Detaljplan för fastigheten Stadsliden 6:2 m.fl. inom Olofsdal i Umeå kommun, Västerbottens län

Ett förslag till detaljplan för fastigheten Stadsliden 6:2 m.fl. har upprättats av Umeå kommun, Detaljplanering. Syftet med detaljplanen är att skapa planmässiga förutsättningar för tät, varierad och stadsmässig bostadsbyggelse, delvis bestående av vårdbostäder. Planen syftar även till att möjliggöra för samhällsservice i form av förskola, samt att skapa förutsättningar för en god dagvattenhantering och högkvalitativa grönområden där grönkorrideren bevaras. Planen syftar också till att Istidsgatans gaturum utformas på ett sådant sätt att det upplevs som stadsmässigt, tryggt och levande.

Planen handläggs med utökat planförfarande och har varit föremål för samråd under tiden **2023-06-07 – 2023-06-30**. Samråds-krets, statliga och kommunala instanser, föreningar m.fl. har getts möjlighet att lämna synpunkter på förslaget.

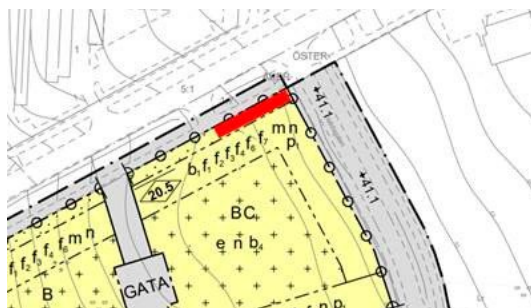
För att säkerställa räddningstjänstens möjligheter att genomföra en effektiv släckinsats i händelse av brand behöver markbrandposter anordnas i

sådan omfattning att avståndet från brandfordon till brandpost inte överskrider 150 meter. Markbrandposterna behöver ha en kapacitet på 1200 l/min.

Planbeskrivningen kompletteras med ett förtydligande kring brandsäkerhet och räddningstjänstens framkomlighet.

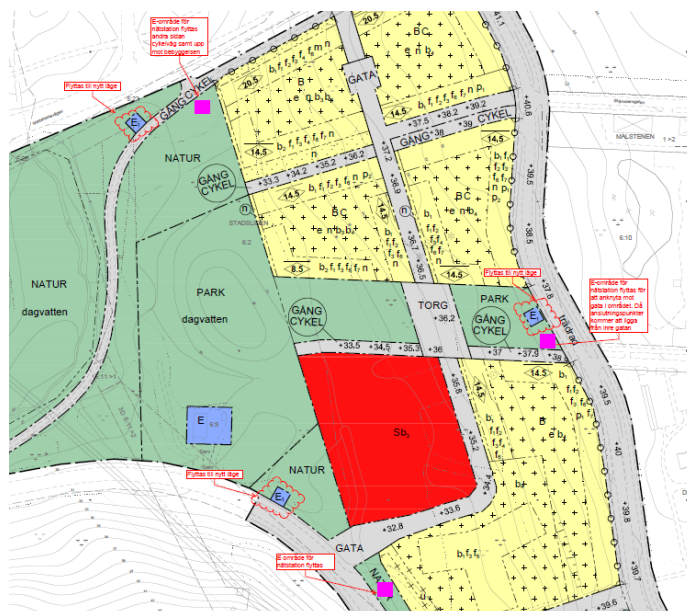
För fjärrvärmeledning som flyttas i nordöstra hörnet behövs en u-område enligt skiss nedan:

Nätstations placeringarna behöver justeras för att klara av utlösningsvilkoren samt möjligheten att bygga en nätstruktur i området med tanke på vägar och anslutningar, enligt nedan:

Ett u-område läggs till för området där fjärrvärmeledning ska flyttas och nätstationerna flyttas enligt enligt dialog med Umeå energi efter samrådet. Den södra stationen tas bort helt.

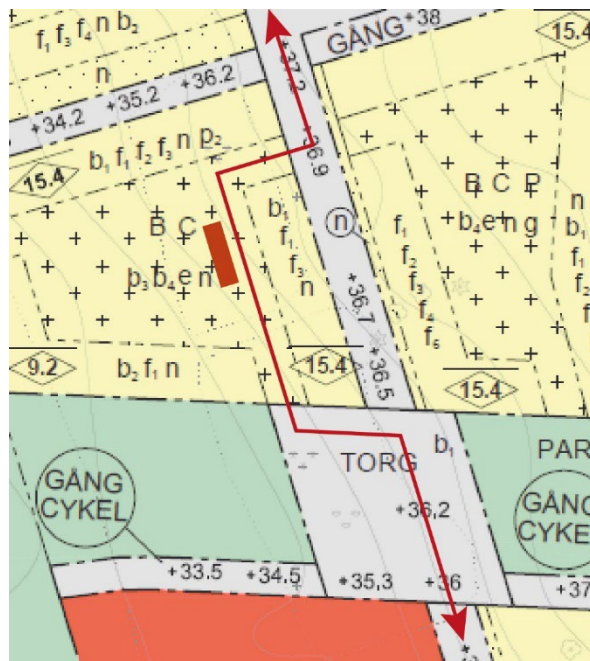
Säkerställ att alla avfallsplatser är tillgängliga för hämtningspersonalen, enligt bilden under punkten Avfall i planbeskrivningen finns frågetecken kring placeringen av en av hämtplatserna, se röd markering i nedanstående bild.

Avfallsutrymmet placeras med fördel i utkanten av planområdet i nära anslutning till infart- och utfart för att undvika tung trafik inom fastigheten. Vid sophämtning inne på fastigheten krävs en godkänd vändmöjlighet enligt gällande NOA eller genomfart.

Pga Boverkets rekommendation om att sopor ska kunna lämnas inom 50 meter från bostads entré bedömdes hämtplatsen i detta kvarter inte kunna förläggas vid vägen. Inför granskning har torget breddats västerut för att möjliggöra att sopbil tar sig in i kvarteret söderifrån och kör igenom utan att behöva vända inne på gården, se illustration nedan.
